**Protokol o změně díla****Změnový list číslo 1**

Předmět díla:	Rekonstrukce lokality Kolonka Znojmo		
Objekt:	SO 01 – Stavební část		
Objednatel:	Město Znojmo		
Zhotovitel:	Společnost Kolonka Znojmo – FIRESTA + HBH		
TDI:	Znojmoinvesta, s.r.o.		
Projektant:	ATELIER TIŠNOVKA s.r.o.		
Popis změny: Demolice ŽB konstrukce brouzdaliště, dle rozsahu specifikovaného přílohou č. 1 – rozpočtem změny a přílohou č.2 – projektem bouracích prací			
Odůvodnění změny: Po odtěžení ŠD dle PD a rozpočtu, byla nalezena historická konstrukce ŽB brouzdaliště v prostoru budoucí zpevněné plochy a travního porostu. AD a TDS rozhodli o rozsahu bouracích prací této konstrukce viz. Příloha č. 2 ZL 1.. Zhotovitel s rozsahem bouracích prací nesouhlasí, jelikož je ponechávána ŽB deska pod konstrukcemi budoucích zpevněných ploch, jež svou přítomností v podkladních vrstvách může ovlivňovat. V místech ponechané ŽB nebude možné uplatňovat záruku na dílo dle SoD.			
údaje o změně	Změnu vyvolal:	Zhotovitel: Společnost Kolonka Znojmo – FIRESTA + HBH

Stavba: 22030202 Rekonstrukce lokality Kolonka Znojmo - ZL

Objekt: ZL - 01 ZL 01 - Bourání ŽB brouzdaliště

BOURACÍ PRÁCE- BROUZDA

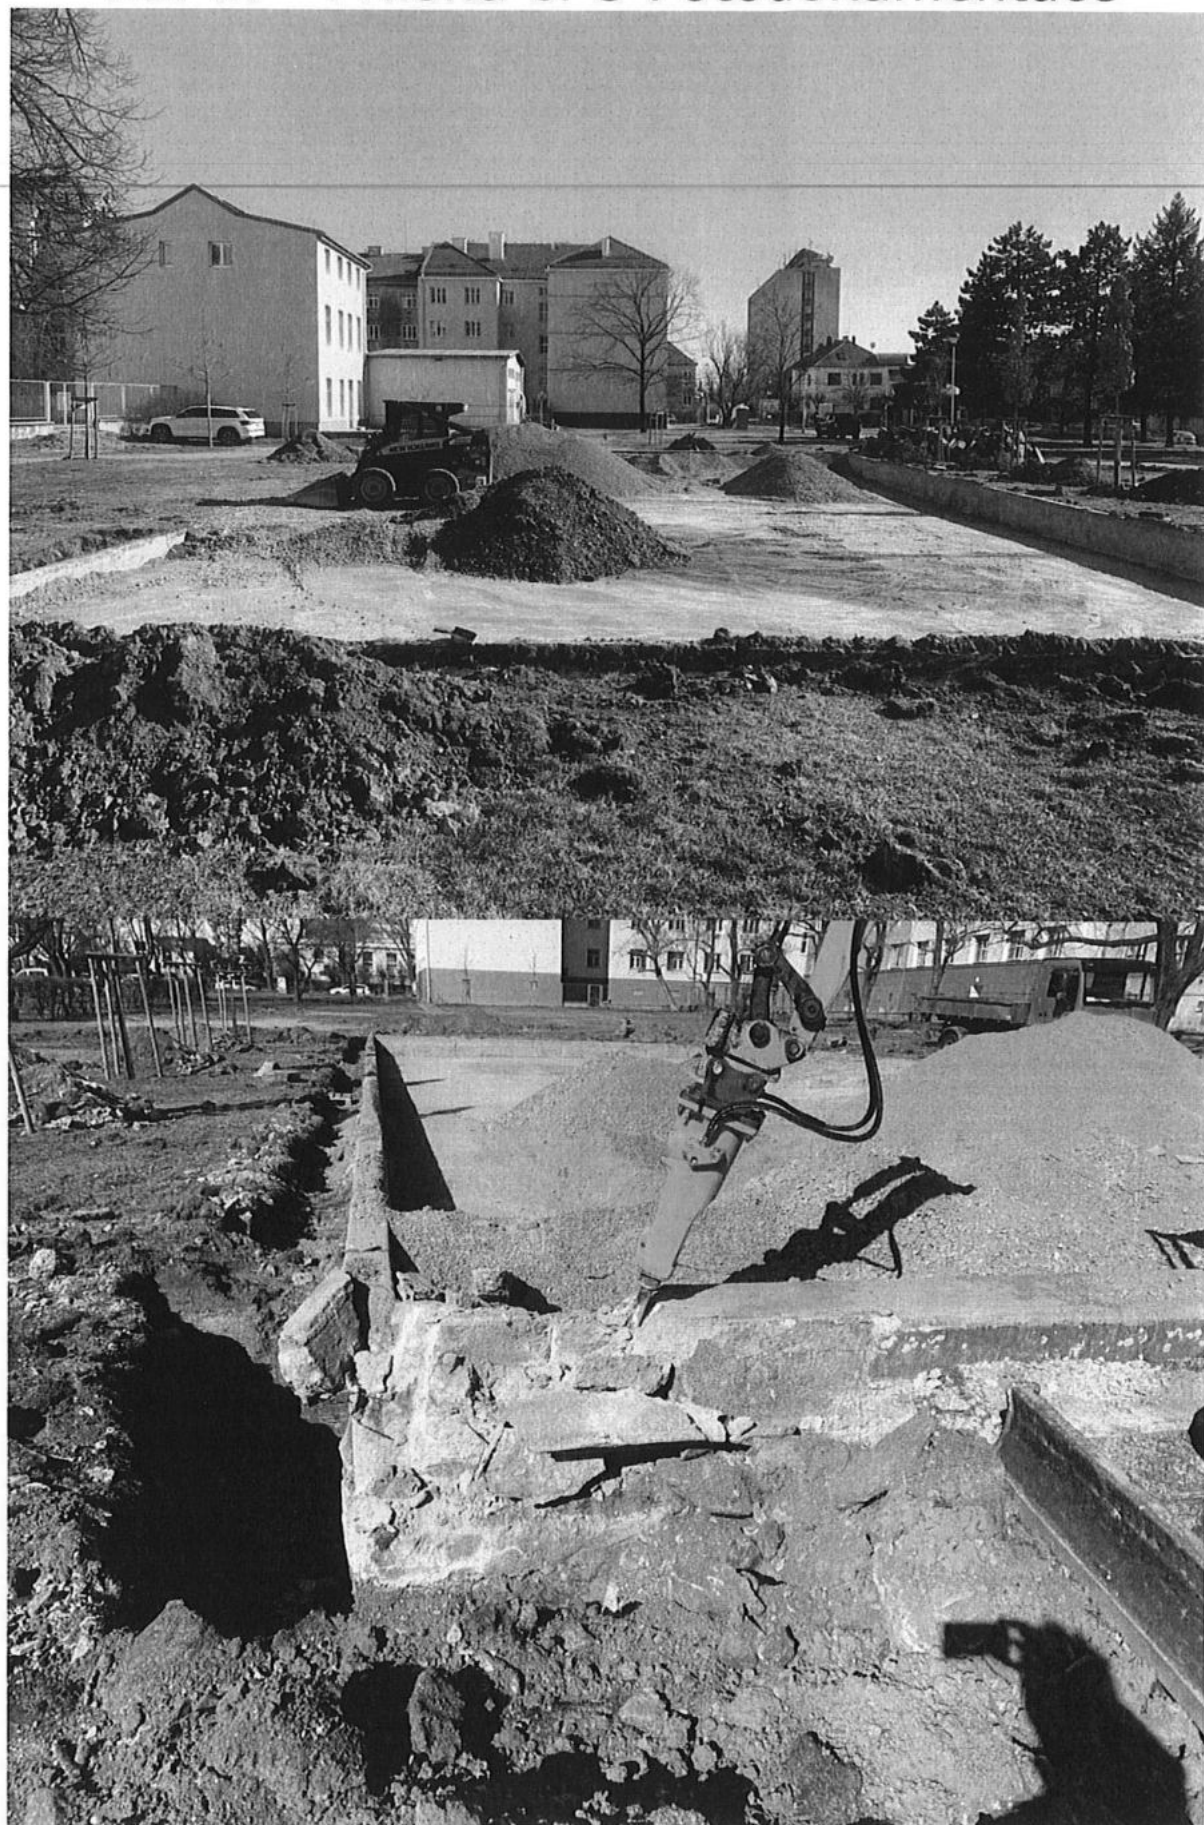
P.č.	Číslo položky	Název položky	MJ	Množství	Cena / MJ	Celkem
Díl: 96		Bourání konstrukcí				73 136,40
1	961055111R00	Bourání základů železobetonových	m3	10,33000	7 080,00	73 136,40
Boky bazénu : 7,46+1,44+1,43				10,33000

ZL. 1. - Příloha č. 2 Fotodokumentace

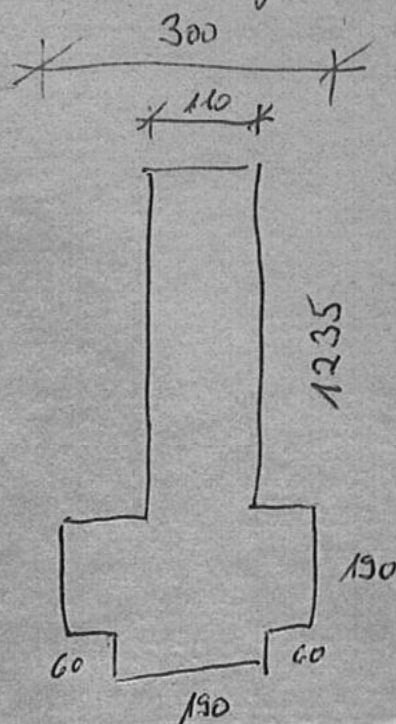
Objekt: **ZL - 02 ZL 02 - Bourání chodníku nové zámkové dlažby**

① Platba vorební + paletování (čištění)
 $1,14 + 5,7 + 13,6 = 20,44 \text{ m}^2$

② Odvoz na FCC

③ Bovení obrub (v 33,5 km (50 m tloušťka)
- nakládka
- odvoz
- skládka

④ Odstranění vzorových vrstev

**NÁVRH ZMĚNY
ŘEZ D-D, DETAIL 1:10**

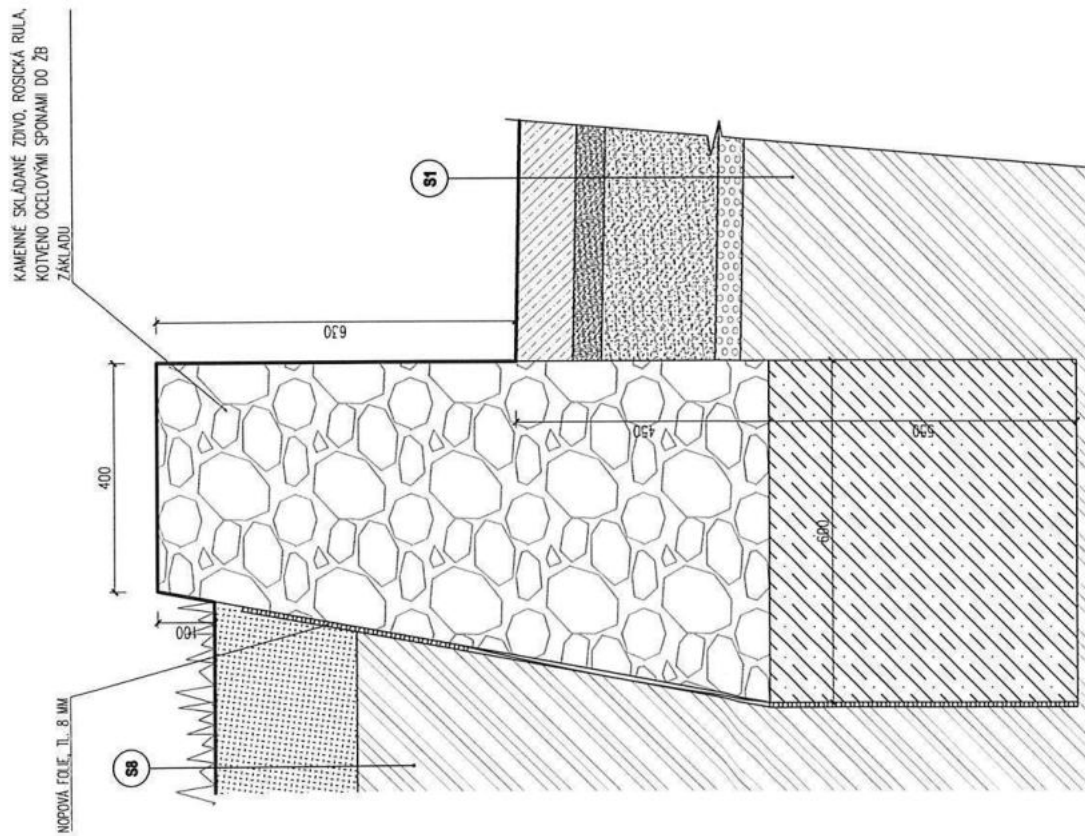
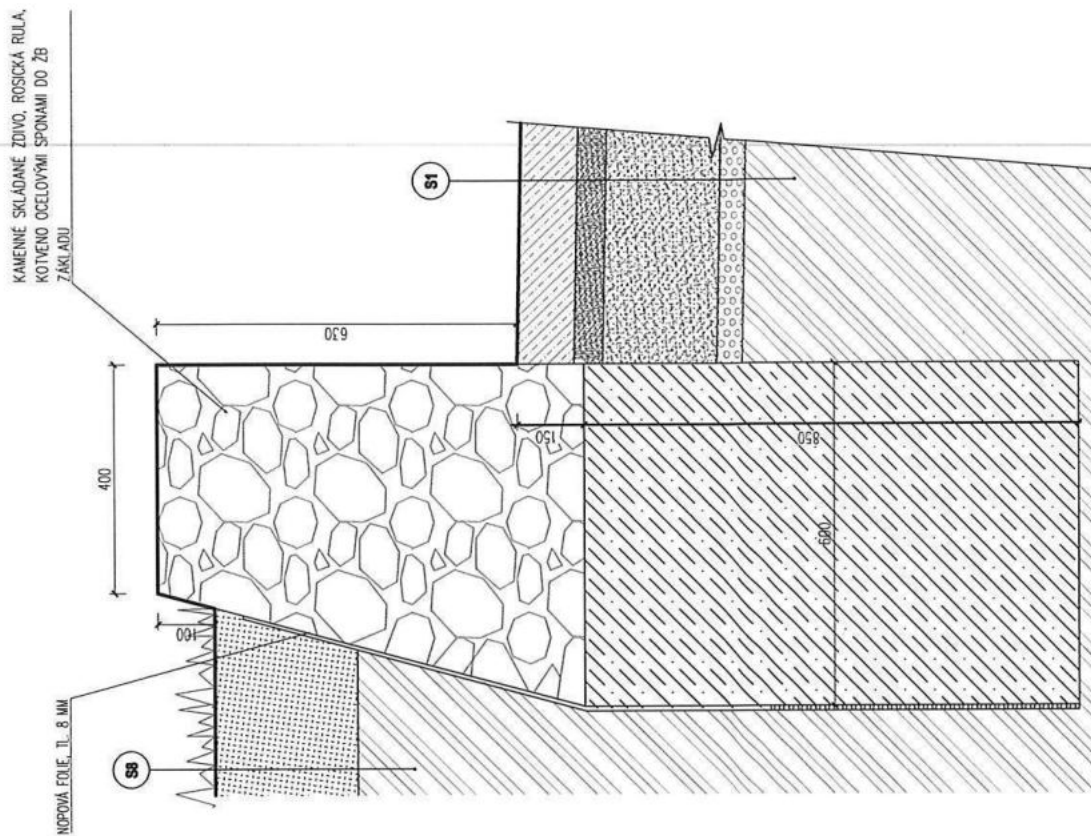
Položkový rozpočet stavby			
Stavba:		22030202 Rekonstrukce lokality Kolonka Znojmo - ZL	
Objekt:		ZL - 03 ZL 03 - Zvýšení základů opěrné kamenné stěny	
Rozpočet:		1 ZL 03 - Zvýšení základů opěrné kamenné stěny	
Objednatel:		Město Znojmo IČO: 00293881 Obroková 1/12 DIČ: CZ00293881 66902 Znojmo	
Zhotovitel:		FIRESTA-Fišer, rekonstrukce, stavby a.s. IČO: 25317628 Mlýnská 388/68 DIČ: CZ25317628 60200 Brno-Trnitá	
Vypracoval:			
Rozpis ceny			Celkem
HSV			-114 110,71
PSV			0,00
MON			0,00
Vedlejší náklady			0,00
Ostatní náklady			0,00
Celkem			-114 110,71
Rekapitulace daní			
Základ pro sníženou DPH	15 %		0,00 CZK
Snížená DPH	15 %		0,00 CZK
Základ pro základní DPH	21 %		-114 110,71 CZK
Základní DPH	21 %		-23 963,25 CZK
Zaokrouhlení			0,00 CZK
Cena celkem s DPH			-138 073,96 CZK
v _____ dne _____			
_____ Za zhotovitele		_____ Za objednatele

**PŘED ZMĚNOU DLE PD
ŘEZ D-D, DETAIL 1:10**

ZL. 4. - Příloha č. 2 Fotodokumentace

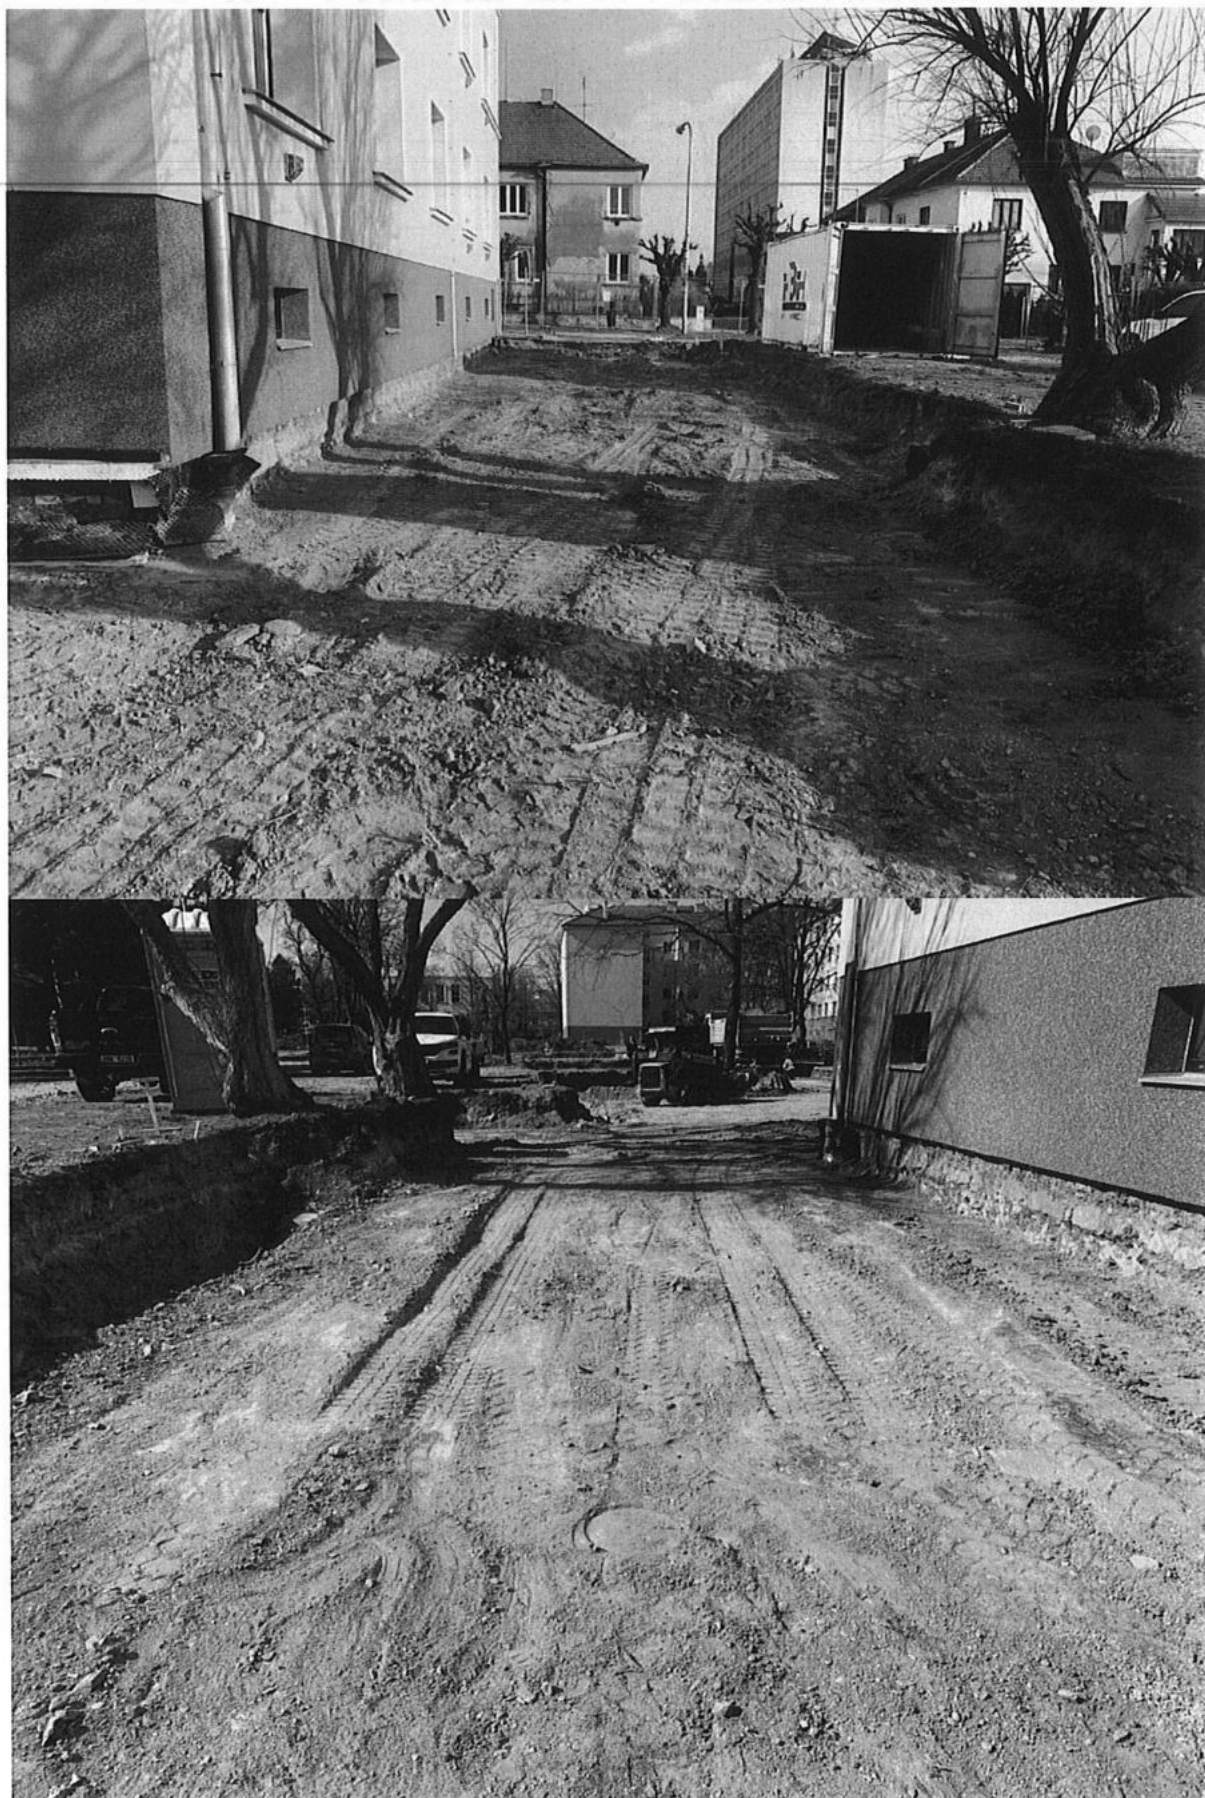
Položkový rozpočet stavby			
Stavba:		22030202 Rekonstrukce lokality Kolonka Znojmo - ZL	
Objekt:		ZL - 04 ZL 04 - Zlepšení únosnosti parkoviště F1	
Rozpočet:		1 ZL 04 - Zlepšení únosnosti parkoviště F1	
Objednatel:		Město Znojmo Obroková 1/12 66902 Znojmo	IČO: 00293881 DIČ: CZ00293881
Zhotovitel:		FIRESTA-Fišer, rekonstrukce, stavby a.s. Mlýnská 388/68 60200 Brno-Trnitá	IČO: 25317628 DIČ: CZ25317628
Vypracoval:			
Rozpis ceny			Celkem
HSV			94 671,17
PSV			8 440,00
MON			0,00
Vedlejší náklady			0,00
Ostatní náklady			0,00
Celkem			103 111,17
Rekapitulace daní			
Základ pro sníženou DPH	15 %		0,00 CZK
Snížená DPH	15 %		0,00 CZK
Základ pro základní DPH	21 %		103 111,17 CZK
Základní DPH	21 %		21 653,35 CZK
Zaokrouhlení			0,00 CZK
Cena celkem s DPH			124 764,52 CZK
<div style="display: flex; justify-content: space-between; align-items: flex-end; padding-top: 20px;"> <div style="width: 45%;"> v _____ </div> <div style="width: 10%; text-align: center;">dne</div> <div style="width: 45%;"> _____ </div> </div> <div style="display: flex; justify-content: space-between; align-items: flex-end; margin-top: 20px;"> <div style="width: 45%; text-align: center;"> _____ Za zhotovitele </div> <div style="width: 45%; text-align: center;"> _____ Za objednatele </div> </div>

P.č.	Číslo položky	Název položky	MJ	Množství	Cena / MJ	Celkem
Díl: 1		Zemní práce				83 191,87
1	131201112R00	Hloubení nezapaž. jam hor.3 do 1000 m3, STROJNĚ 479,752*0,3	m3	143,92560	114,50	16 479,48
				143,92560		
2	131201119R00	Příplatek za lepivost - hloubení nezap.jam v hor.3 Odkaz na mn. položky pořadí 1 : 143,92560	m3	143,92560	24,30	3 497,39
				143,92560		
3	162701105R00	Vodorovné přemístění výkopku z hor.1-4 do 10000 m Odkaz na mn. položky pořadí 1 : 143,92560	m3	143,92560	130,32	18 756,38
				143,92560		
4	171204111R00	Uložení sypaniny bez zhut na skládku vč. poplatku Odkaz na mn. položky pořadí 1 : 143,92560	m3	143,92560	308,90	44 458,62
				143,92560		
Díl: 2		Základy a zvláštní zakládání				21 977,44
5	451971113R00	Položení vrstvy z geotextilie, 479,752	m2	479,75200	45,81	21 977,44
				479,75200		
Díl: 711		Izolace proti vodě				8 440,00
6	711132311R00	Prov. izolace nopovou fólií svisle, vč. uchyc.prvků Zajištění základů BD u parkoviště F1 proti tlakové vodě : 40	m2	40,00000	211,00	8 440,00

40,00000		
Díl: 5		Komunikace				52 436,89
7	564782111RHBH	Podklad z kam.drceného 30 cm bez dodávky materiálu 479,752	m2	479,75200	109,30	52 436,89
				479,75200		
Díl: D96		Přesuny sutí a vybouraných hmot				-62 935,03
8	979081111R00	Odvoz sutí a vybour. hmot na skládku do 1 km Včetně naložení na dopravní prostředek a složení na skládku, bez poplatku za skládku.	t	-320,16600	19,33	-6 188,81
				-320,16600		
9	979081121R00	Příplatek k odvozu za každý další 1 km -19*320,166	t	-6 083,15400	1,07	-6 508,97
				-6 083,15400		
10	003	Poplatek za skládku	t	-320,16600	156,91	-50 237,25

CELKOVÝ DELKA - OBRUBNÍKY: 172 m

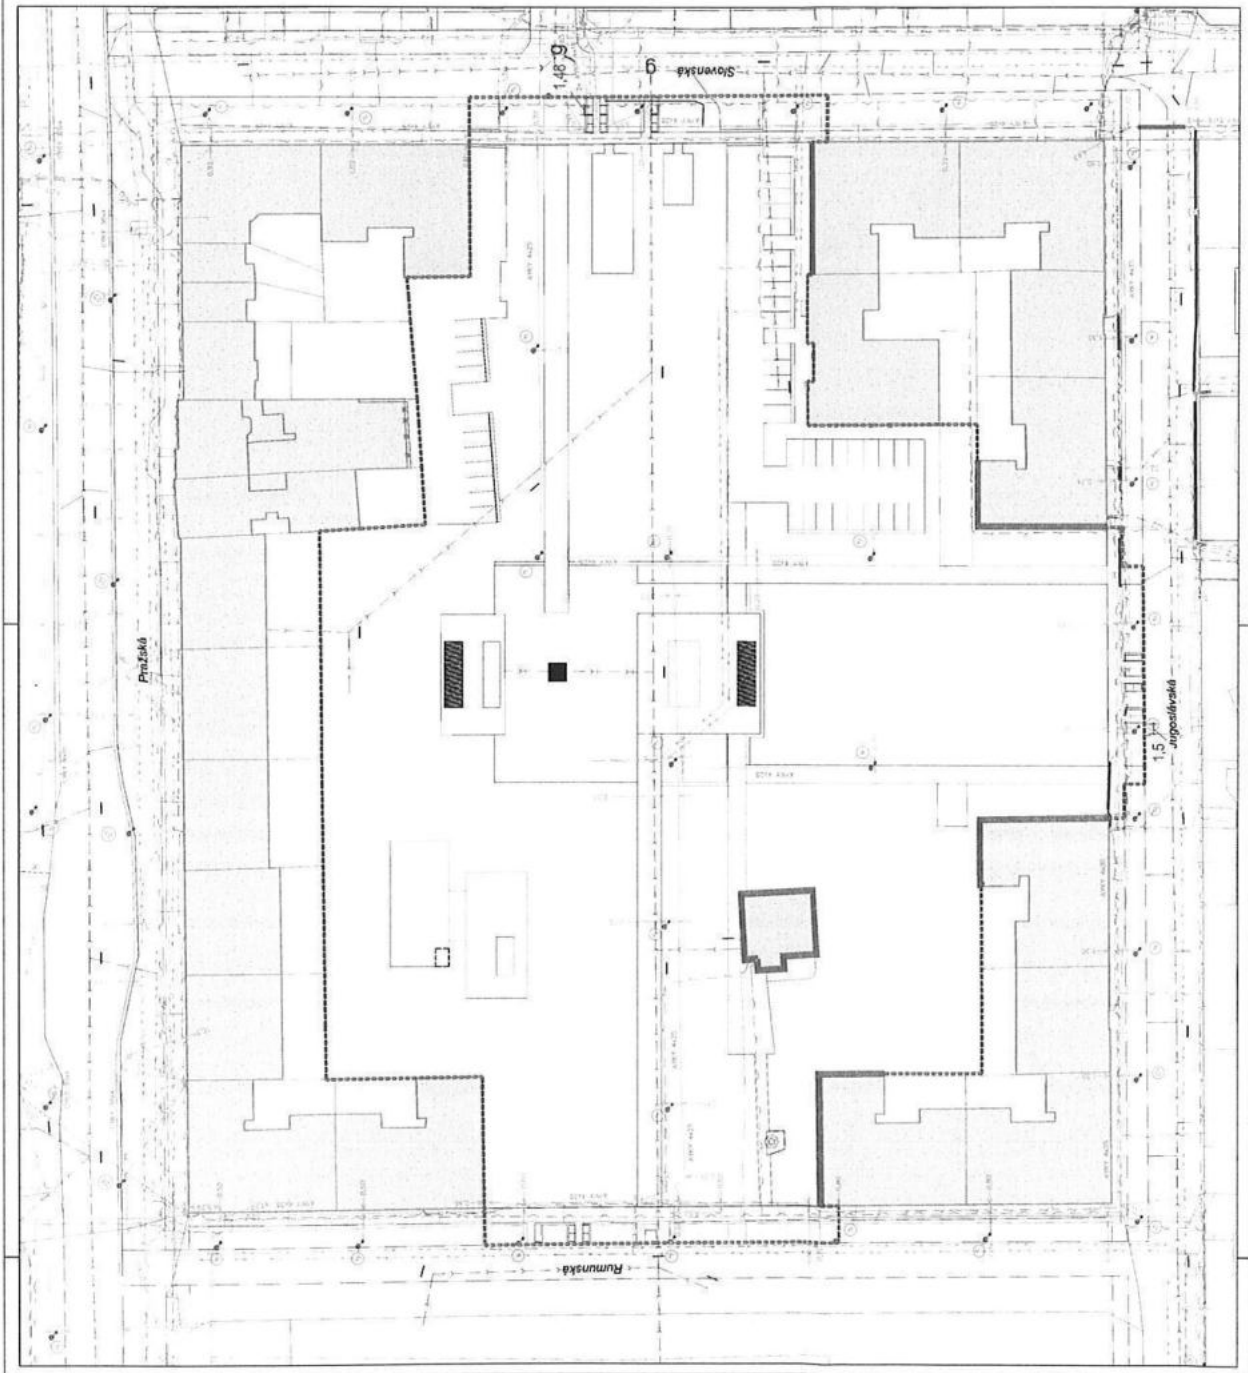
Stavba:	22030202	Rekonstrukce lokality Kolonka Znojmo - ZL
Objekt:	ZL - 06	ZL 06 - Neprovádění okapního chodníčku vč. drenáží
Rozpočet:	1	ZL 06 - Neprovádění okapního chodníčku vč. drenáží
Objednatel:	Město Znojmo Obroková 1/12 66902 Znojmo	IČO: 00293881 DIČ: CZ00293881
Zhotovitel:	FIRESTA-Fišer, rekonstrukce, stavby a.s. Mlýnská 388/68 60200 Brno-Trnitá	IČO: 25317628 DIČ: CZ25317628

P.č.	Číslo položky	Název položky	MJ	Množství	Cena / MJ	Celkem
Díl: 5		Komunikace				-548 171,84
1	591 05 *S7ad*	Dlažba z žulové kostky - kompletní skladba okapový chodník	m2	-288,50000	2 656,67	-766 449,30

2	591 05 *S7ad* - ak	Dlažba z žulové kostky - kompletní skladba okapový chodník aktualizace 5.4.2022	m2	86,00000	2 538,11	218 277,46
---	--------------------	---	----	----------	----------	------------

Skutečnost : 172*0,5

DETAIL K1:

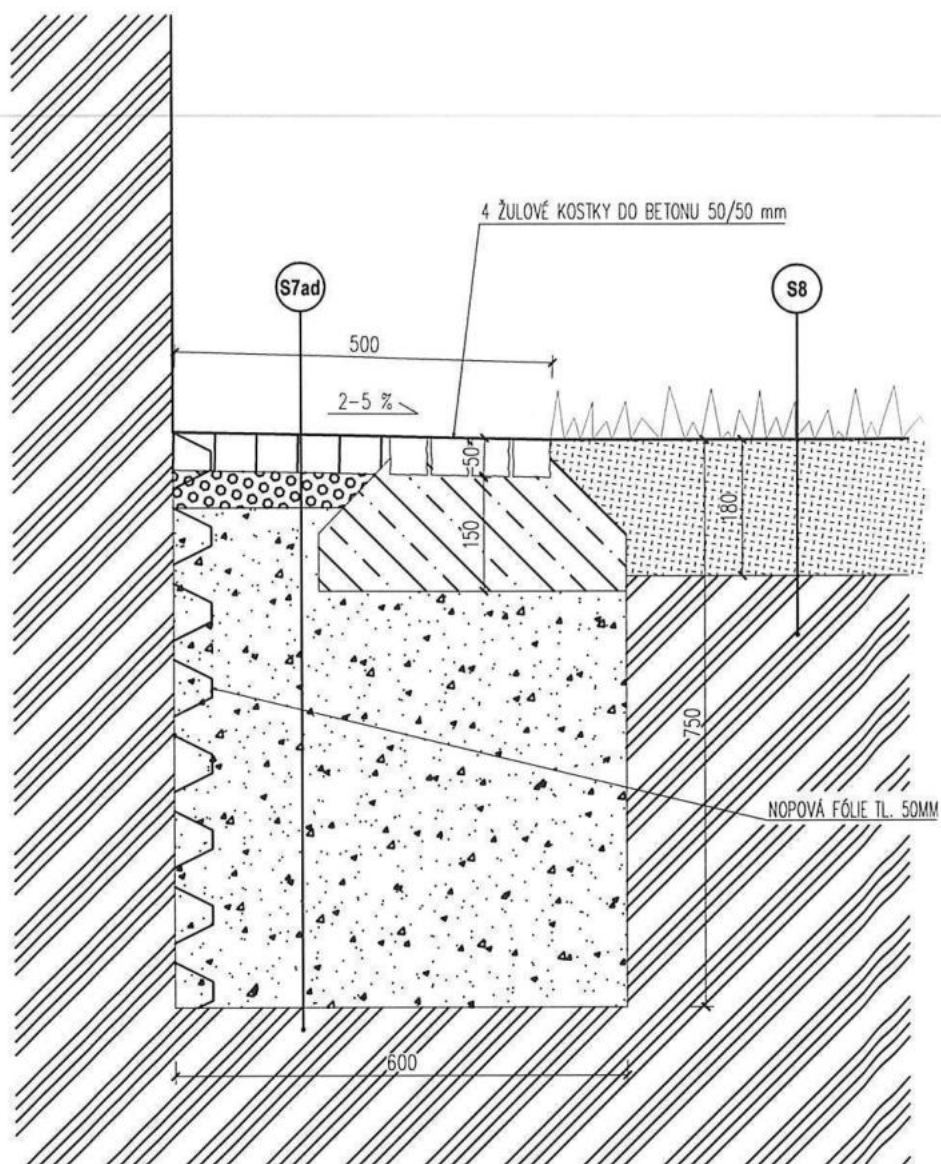
DETAIL PŘECHODU TRÁVNÍK x OKAPOVÝ CHODNÍK

- REVIZE

;* makadam + drenážní potrubí DN 100mm tl.512-572 mm

;* nopová fólie
